Verlag huishoudelijke elektrische installatie op laagspanning en zeer lage spanning

Referentie: 006-20260402-03	Datum controle: 02/04/2026
Keurder: 006

Eigenaar: Onbekend	EAN-code: 541448820056101018
Adres installatie: Zonnedauwstraat 17, 2200 - Herentals	Nummer teller(s): 1sag1200398144
Distributienetbeheerder installatie: Fluvius	
Datum uitvoering installatie:	<input type="checkbox"/> Vóór 01/10/1981 <input checked="" type="checkbox"/> Tussen 01/10/1981 en 01/06/2020 <input type="checkbox"/> Vanaf 01/06/2020
Type:	<input checked="" type="checkbox"/> Woonenheid <input type="checkbox"/> Niet-huishoudelijk <input type="checkbox"/> PV <input type="checkbox"/> Batterij <input type="checkbox"/> Laadpaal

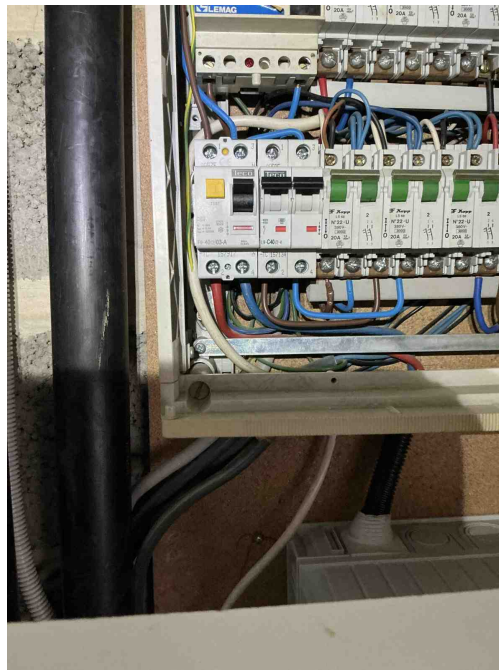
A11 - De aardingsonderbreker is niet op een normale manier bereikbaar (Boek 1: 5.4.3.5).

D04 - De hoofddifferentieelstroominrichting is niet verzegelbaar (Boek 1: 4.2.4.3).

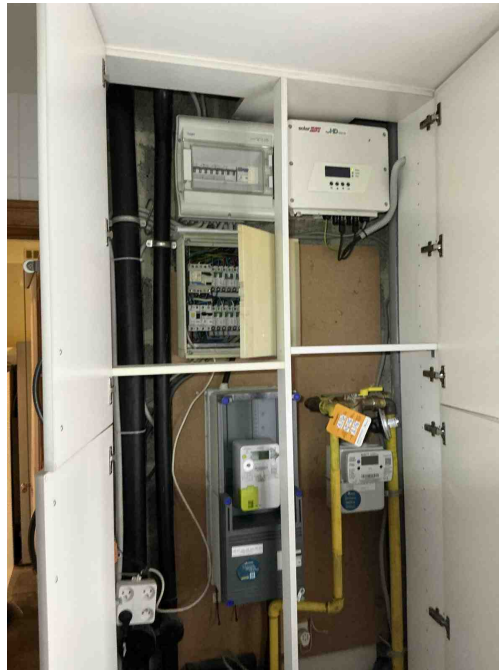
B28 - Het elektrisch verdeelbord in een huishoudelijke ruimte is niet voorzien van een achterwand (Boek 1: 5.3.5.1).
Opmerking: Bord1

B02 - Het elektrisch verdeelbord is onvoldoende bereikbaar (Boek 1: 5.3.5.1).
Opmerking: Bord2, bord3

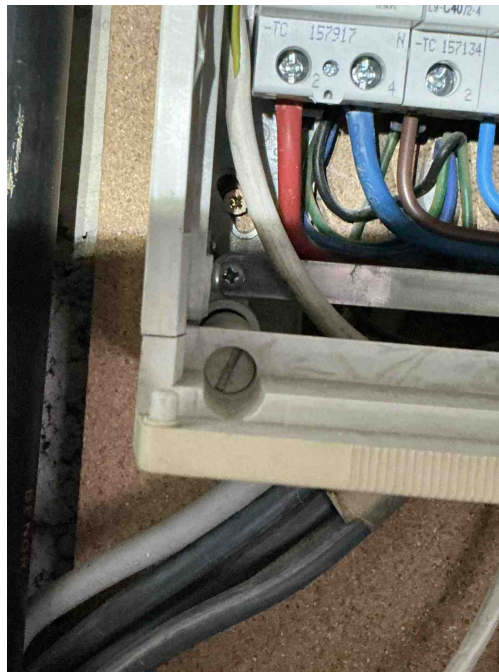
B18 - Het volgnummer is niet op elk bord vermeld (Boek 1: 3.1.3.3).
Opmerking: Beide

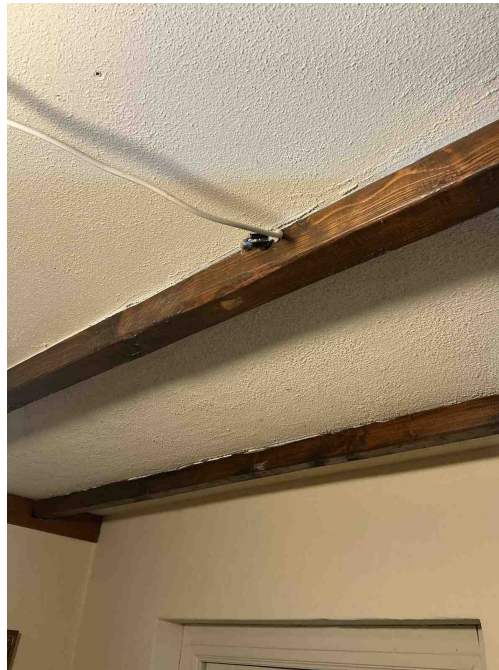
- T21** - Het elektrisch materieel is niet geplaatst volgens de voorschriften van de fabrikant/ regels van goed vakmanschap . (Boek 1: 1.4.1.3)
Opmerking: Verlichting boven, Schroeven bord1, verdeelstekker vast opgesteld, aansluitingen verlichting veranda
- C21** - Het gebruik van geleiders van het type VOB, zonder bijkomende afscherming is niet toegestaan (Boek 1: 5.2.9.6).
Opmerking: Links van kWh-meter
- C35** - Er zijn doorverbindingen gemaakt met lusterklemmen; er kon niet aangetoond worden dat deze klemmen geschikt zijn voor de aanwezige spanning, stroom en draadsectie en dat ze "CE" zijn (Boek 1: 1.4.2.1.).
Opmerking: Links van kWh-meter, bureau

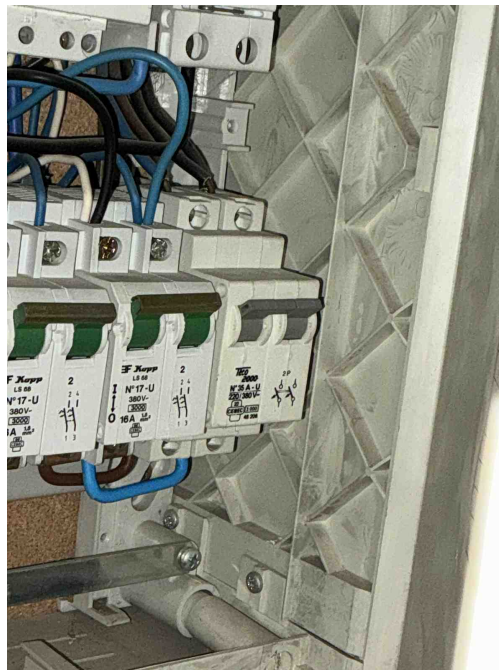
C35 - Er zijn doorverbindingen gemaakt met lusterklemmen; er kon niet aangetoond worden dat deze klemmen geschikt zijn voor de aanwezige spanning, stroom en draadsectie en dat ze "CE" zijn (Boek 1: 1.4.2.1.).

Opmerking: Links van kWh-meter, bureau

C26 - De verbindingen zijn niet gebeurd in borden, in aftakdozen, aan de klemmen van contactdozen, schakelaars of in de verlichtingstoestellen (Boek 1: 5.2.6.1).

Opmerking: Bureau

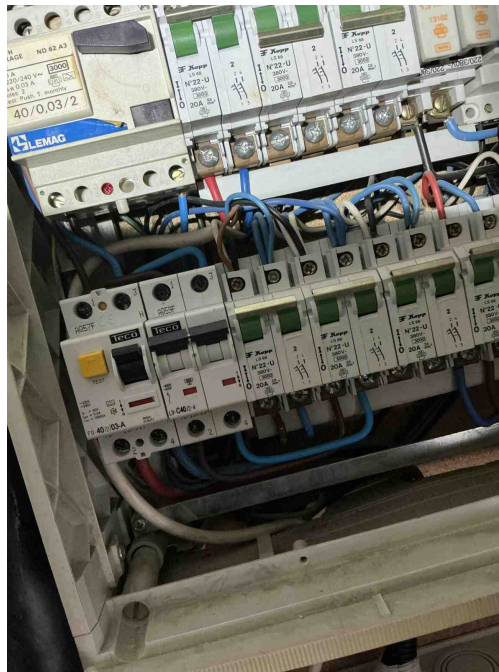
D08 - De nodige markeringen op de beveiligingstoestellen ontbreken of zijn onleesbaar (Boek 1: 5.3.5.5).
Opmerking: Stroom automaat kookplaat

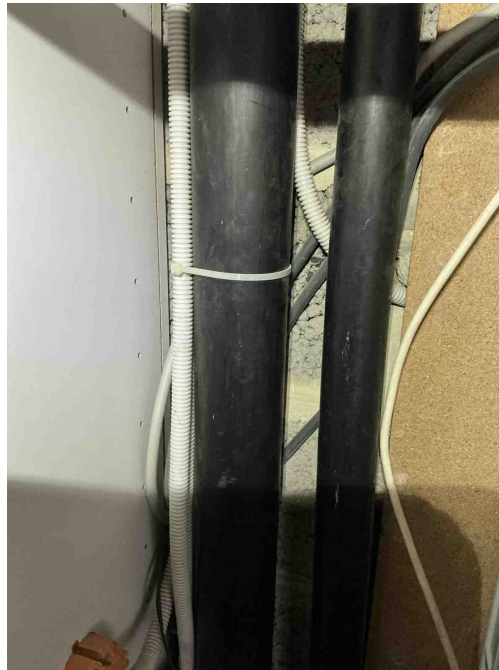
- C04** - De waarde van de beveiliging tegen overbelasting is niet in overeenstemming met de leiding of verbruiker stroomafwaarts (Boek 1: 4.4.1.1).
Opmerking: Stopk beneden
- C07** - Stroombanen uitgevoerd door middel van parallel verbonden leidingen hebben niet dezelfde kenmerken zoals type, sectie, lengte, plaatsingswijze (Boek 1: 4.4.3.4).
Opmerking: Stopk beneden
- C38** - Het gebruikte kabeltype (snoerkabel) voldoet niet aan de specificaties die van toepassing zijn op voedingsleidingen voor vaste installatie (Boek 1: 1.4.2.1, 5.2.6.2).

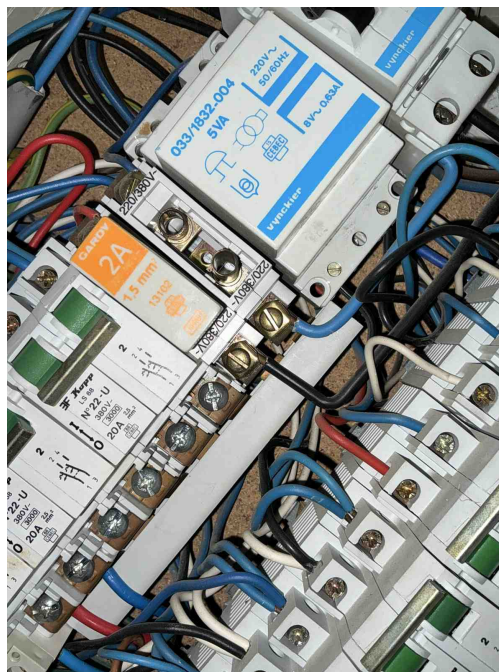
C24 - De afstand tussen de elektrische leiding(en) en niet elektrische leiding(en) is onvoldoende (Boek 1: 5.2.8).

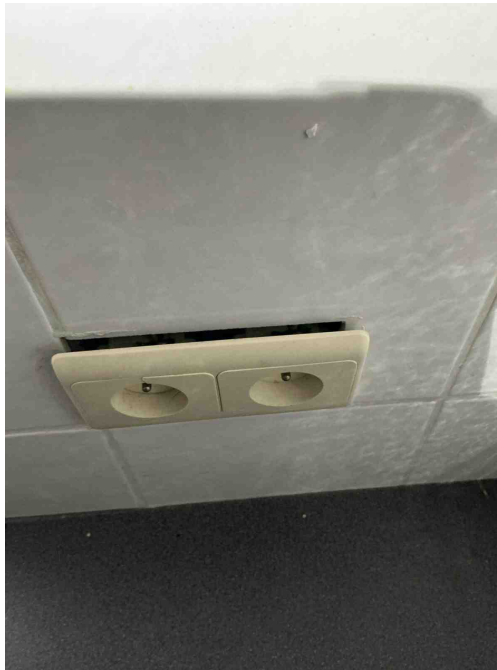
B30 - De houder van de beveiliging in een huishoudelijke ruimte is niet voorzien van aangepaste kalibreerelementen (Boek1: 5.3.5.5).

Opmerking: Bord1

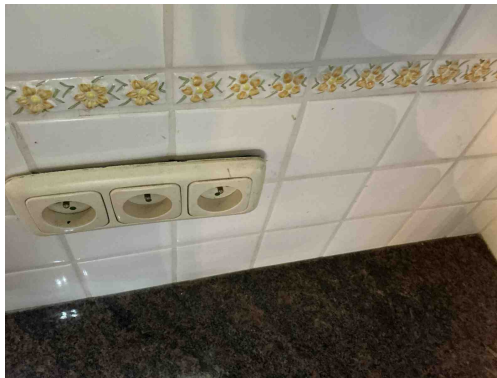
T10 - Bepaalde contactdozen en/of schakelaars zijn niet degelijk bevestigd (Boek 1: 1.4.1.3).
Opmerking: Technische ruimte, keuken

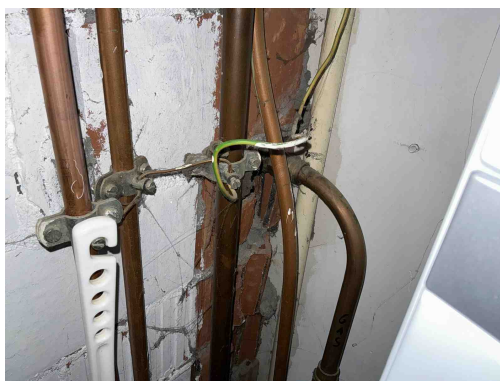
T10 - Bepaalde contactdozen en/of schakelaars zijn niet degelijk bevestigd (Boek 1: 1.4.1.3).
Opmerking: Technische ruimte, keuken

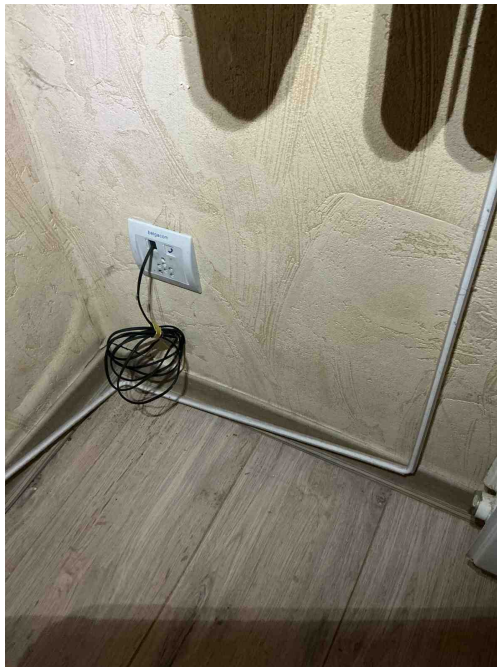
A16 - Er is geen continuïteit van de beschermingsgeleider van de contactdoos (Boek 1: 5.4.3.4).
Opmerking: Woonkamer, veranda, badkamer

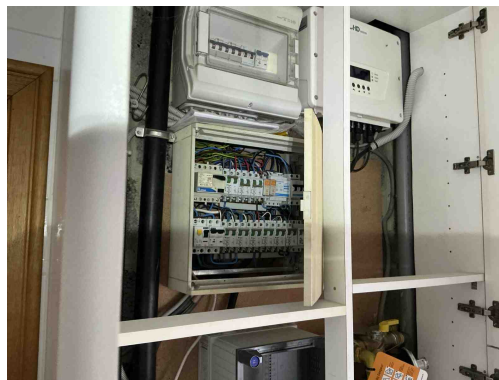
E03 - De doorsnede van de hoofdequipotentiale verbindingen is ontoereikend (Boek 1: 5.4.4.1).
Opmerking: Water
